Vår dato: 18.06.2019  
Vår ref.: 201842570-5  
Arkiv: 611  
Deres dato:  
Deres ref.:

## Oversendelse av tillatelse til omlegging av 132 kV Gjøvik-Minne

Figur 1: Kart over omleggingen. Svart strek markerer dagens ledning, mens grønn strek viser ledningen etter omleggingen. Kilde: Søknad, Eidsiva Nett

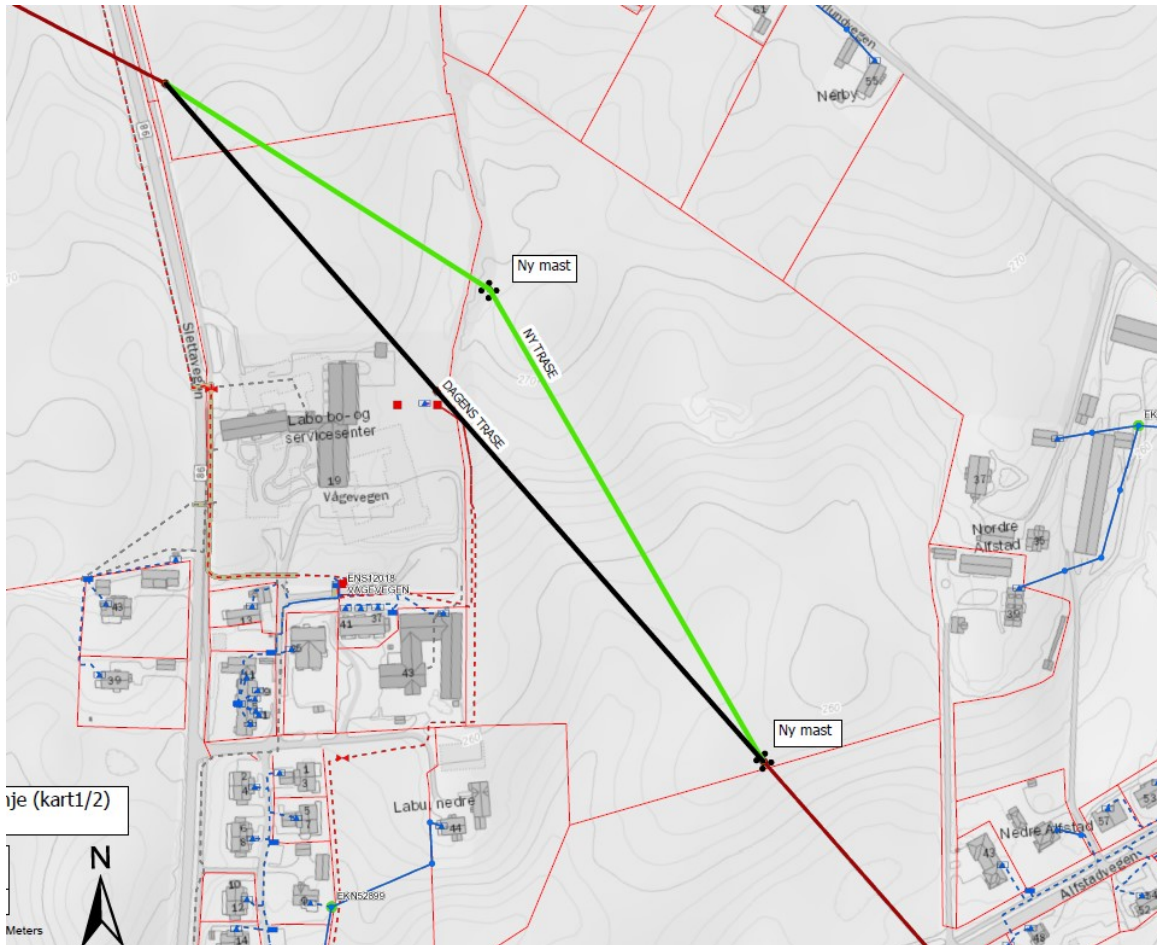
Eidsiva Nett søker om å legge om ledningen som vist i Figur 1 nedenfor. Eksisterende ledning er markert med svart strek, og den nye ledningen med grønn strek. Tiltaket innebærer å skifte ut to av dagens master med to nye, hvor den ene masten er planlagt nær dagens mast i eksisterende trasé og det andre mastepunktet er planlagt ca. 70 meter mot nordøst. Forskyvingen av ledningen vil føre til at trasélengden øker med ca. 20 meter, fra 520 meter til 540 meter. De nye mastene skal bygges i stål og ha tilnærmet lik høyde som dagens master.

Eidsiva Nett skriver i søknaden at det omsøkte anlegget ikke vil føre til store endringer når det gjelder visuell virkning for bebyggelsen rundt. Avstanden fra den nærmeste bygningsdelen ved Labo vil øke fra ca. 25 meter til ca. 85 meter. NVE mener dette vil være positivt for disse boligene. Utover dette vil avstanden fra boligene nordøst for det nye vinkelpunktet på ledningen reduseres fra ca. 230 meter til ca. 190 meter. Selv om mastene kommer nærmere bebyggelsen, mener NVE at avstanden mellom ledning og boliger gjør at det ikke vil medføre vesentlige visuelle endringer for boligene. Eidsiva Nett beskriver i søknaden at de nye mastene skal utføres i stål med planoppheng. Figur 2 viser en skisse av de nye mastene. Mastene vil ha en noe annen utforming enn dagens master, men skal som dagens master bygges som gittermaster og ha tilnærmet lik høyde. NVE vurderer at omleggingen av ledningen totalt sett ikke utgjør en vesentlig visuell endring.

Tiltaket frigjør plass til bygging av nytt Helse- og omsorgssenter ved Labo. Det er ingen vesentlige ulemper ved tiltaket. Med bakgrunn i de ovenstående vurderingene og høringsuttalelsene, vil NVE gi tillatelse til at Eidsiva Nett flytter 132 kV-ledningen Gjøvik-Minne over en strekning på ca. 540 meter ved Labo. Tillatelsen forutsetter at Eidsiva Nett inngår avtaler med berørte grunneiere.
